Nota van zienswijzen en ambtshalve wijzigingen

behoort bij het raadsvoorstel: vaststelling bestemmingsplan Vijfhuizen d'Yserinckweg 1
d.d. 14 mei 2024

verbeelding ontwerpbestemmingsplan

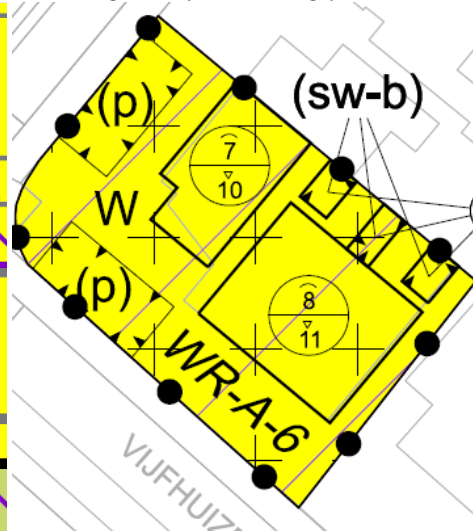
b) De oostelijk gelegen woning kent een goothoogte van 6 meter en een nokhoogte van 9 meter. De noordelijke achterliggende woningen kennen een bouwhoogte van maximaal 10 meter. Het oude bestemmingsplan laat detailhandel toe met een bouwhoogte van maximaal 4 meter. Deze bouwhoogte wordt verruimd naar 11 meter. Daarmee wordt er maar liefst 7 meter hoger gebouwd dan nu toegestaan.

Deze zienswijze gaat over de toename in bouwhoogte ter plaatse van de bestaande te slopen aanbouw waarop in het geldende bestemmingsplan de bestemming Detailhandel (DH) rust. Hier geldt nu nog een bouwhoogte van 4 meter (zie onderstaande afbeelding). De constatering dat ter plaatse een hoogteverschil van 7 meter zal optreden door het ontwerpbestemmingsplan (zie ook onderstaande afbeelding), dat een bouwhoogte van 11 meter toestaat, klopt. In stedenbouwkundig opzicht/voor het straatbeeld is echter vooral de verhouding van belang met de omringende bestaande bebouwing aan de oost-, west- en noordzijde. Het hoogteverschil met de omringende bebouwing varieert tussen de 1 en 2 meter. Dit is een verschil dat niet wezenlijk afwijkt van de reeds aanwezige bouwhoogtes. Hiermee is onderbouwd dat de nieuwbouw qua bouwhoogte zorgvuldig is afgestemd op de omliggende bebouwing. Deze zienswijze leidt niet tot aanpassing van het plan.

- 21 maart - 15u

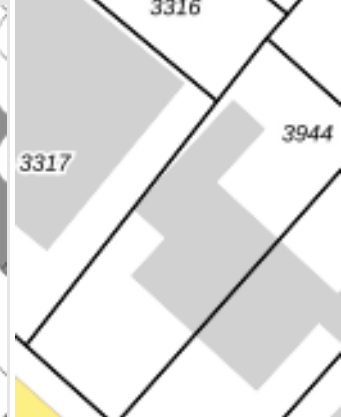
De schaduwwerking is dus verkeerd voorgesteld in (de tekst van) het onderzoek. Bovendien is het bijgebouw van Vijfhuizerweg 921 voorzien van een raam en heeft de uitbouw van de woning van cliënt ook een groot dakraam. Het bezonningsonderzoek geeft de bestaande situatie dus niet juist weer. Daarbij blijkt duidelijk uit het plan dat de schaduwwerking in de tuin van cliënt van zeer grote omvang is, waardoor het woongenot van cliënt onevenredig wordt aangetast. Juist de namiddag- en avondzon, die tot op heden vrij in kon schijnen in de achtertuin van de woning van cliënt, zal door de hoogbouw geblokkeerd worden. Al in de zonnestudie van 21 maart 17 uur is duidelijk waarneembaar dat de hele tuin van Vijfhuizerweg 921 in de schaduw ligt. Het onderschrift hierbij vermeldt slechts dat de schaduw op de linker zijgevel van de woning valt. Dat is een valse voorstelling van zaken. Daarnaast is de laatste zonnestudie op 21 juni al om 17 uur. Het is algemeen bekend dat de zon in die periode veel later ondergaat, waardoor schaduwwerking ook veel langer optreedt. Het effect is door de laag staande zon later op de dag veel groter. Cliënt is bovendien voornemens om zonnepanelen te realiseren op het plat dak van het bijgebouw. Cliënt heeft reeds offertes hiervoor aangevraagd. Volgens de experts is dat dak het meest geschikt voor de zonnepanelen en zijn er elders geen goede plekken voor een goede opbrengst.

Zie onderstaande afbeeldingen uit de bezonningsstudie en de luchtfoto. Op dit moment ondervindt het bijgebouw aan de westkant in de nieuwe situatie meer schaduw. Dit is ook af te leiden uit het gegeven dat de schaduw ook op het dak van het bijgebouw valt. Met betrekking tot het dakraam en de lichtkoepels wordt verwezen naar het voorgaande.

Afgezet tegen de bestaande situatie waarin het bijgebouw tegen de perceelgrens aan is gebouwd en waarbij in de bestaande situatie ook reeds een schaduweffect optreedt, is de gemeente van oordeel dat de toename in schaduw niet leidt tot een onevenredige verslechtering van het woongenot. In de westgevel van het bijgebouw zijn ook geen ramen aanwezig. De toename valt binnen hetgeen te verwachten is. Dit onderdeel van de zienswijze geeft geen aanleiding tot aanpassing van het plan.

14 Privacy

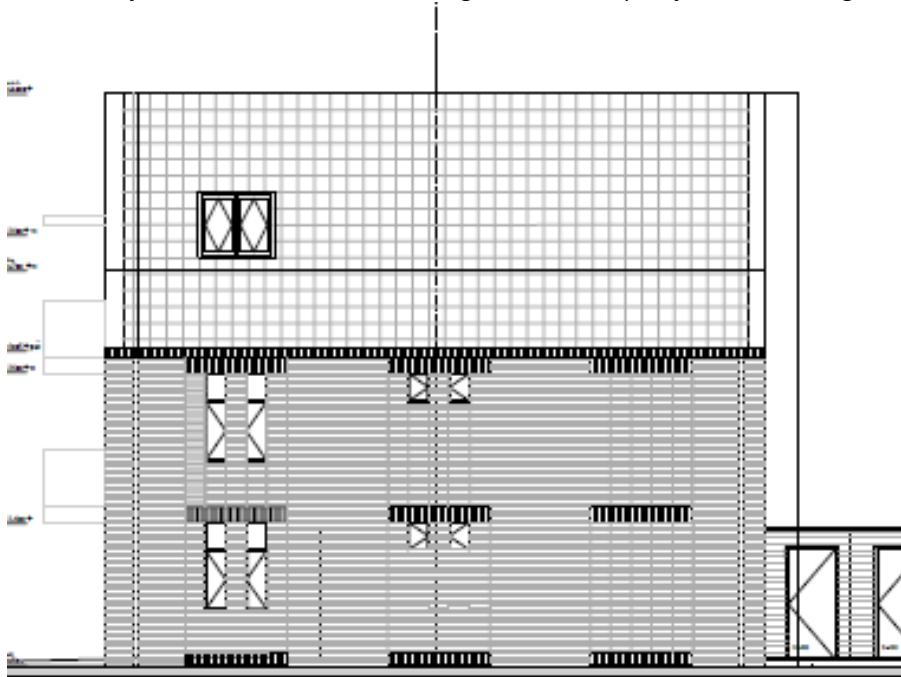
Het in het ontwerp voorgenomen appartementencomplex wordt in directe aansluiting op woonpercelen gerealiseerd. Vanuit de appartementen ontstaat op korte afstand zicht op de bestaande achtertuinen. Op dit aspect wordt in het plan niet ingegaan. De effecten voor de privacy en het woongenot blijven onbenoemd en daarmee ook ongewogen in het kader van een zorgvuldige belangenafweging.

Voor de privacy, in dit geval met betrekking tot de gestelde inkijk in de achtertuin, bestaan geen wettelijke normen.
